TECHNICAL BULLETIN 008

28/12/2005

RENAULT 2.1D, DT, TD / SYNCHRONANTRIEB / HINWEISE ZUR SPANNROLLE

ABB. 1

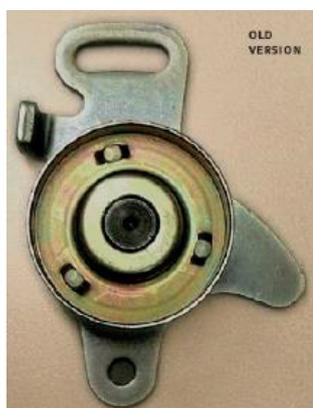
Wir reagieren hiermit auf Änderungen des Renault-OES: Die alte Spannrolle mit der OE-Nr. 7700722452 (siehe Abb. 1) ist nicht mehr erhältlich und wurde durch eine neue mit der OE-Nr. 7700871169 ersetzt (siehe Abb. 2).

Die neue Spannrollenversion besteht aus zwei Teilen (Abb. 3), die zusammengesetzt werden müssen (Abb. 2).

Das alte Spannsystem war federbelastet. Dieses führte in manchen Fällen zu einer Überbeanspruchung der Spannrollengrundplatte, da die Federfunktion eingeschränkt oder blockiert war und hierdurch unzureichend hohe Kraft auf die Spannrolle ausgeübt wurde. Das neue Spannsystem wird den antriebsseitigen Beanspruchungen besser gerecht.

1. Die alte Spannrolle ausbauen.
2. Alte Buchse und Feder ausbauen, da diese nicht mehr benötigt werden.
3. Die neue Spannrolle mit Schrauben der alten montieren.
4. Die neue Spannrolle gegen den neuen Riemen drücken, bis die gewünschte Vorspannung erreicht ist. Falls kein Originalwerkzeug zur Hand ist, kann hierfür auch eine Sicherungszange verwendet werden.
5. Die Befestigungsschrauben der Spannrolle festziehen.
6. Kurbelwelle zwei Umdrehungen nach rechts drehen.
7. Die Riemenspannung mit dem Gates STT-1 überprüfen.
8. Entspricht die Spannung nicht dem Sollwert, Spannung korrigieren. Kurbelwelle zwei Umdrehungen nach rechts drehen und Spannung erneut überprüfen.
